COMUNE DI PISA

INDAGINI FINALIZZATE ALLA VERIFICA DELLA PERICOLOSITA' SOTTO IL PROFILO GEOLOGICO, IDRAULICO E SISMICO E DELLE CONDIZIONI DI FATTIBILITA' DEL PROGETTO DI RIQUALIFICAZIONE DELLA EX CASERMA CURTATONE-MONTANARA IN PISA

INTEGRAZIONE

Relazione Tecnica

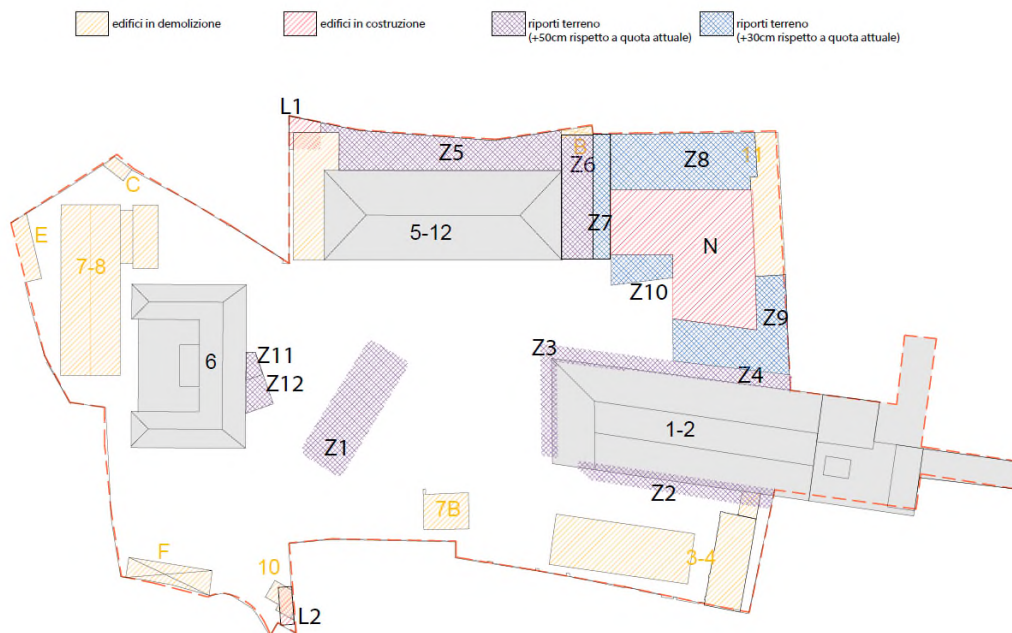
Si prende atto dell'errore di inversione nella campitura nella Tavola 5B associata al P.S.I. che porta l'area di intervento ad essere classificata come I4 (pericolosità idraulica molto elevata). Tale errore, che riguarda alcuni quadri, sarà certamente rettificato nelle opportune sedi. Ai fine del presente procedimento il quadro delle pericolosità da P.S.I. riportato in §2.5 deve pertanto considerarsi sostituito dal seguente:

pericolosità geologica G1 pericolosità BASSA	-	aree in cui i processi geomorfologici e le caratteristiche litologiche, giaciture non costituiscono fattori predisponenti al verificarsi di processi morfoevolutivi
pericolosità idraulica I4 pericolosità MOLTO ELEVATA	-	aree di fondovalle studiate che risultano inondabili al verificarsi dell'evento con portata al colmo di piena corrispondente a periodo di ritorno $Tr \leq 30$ anni
pericolosità sismica S2 pericolosità MEDIA	-	Zone stabili suscettibili di amplificazioni locali che non rientrano tra quelli previsti per la classe di pericolosità S.3.
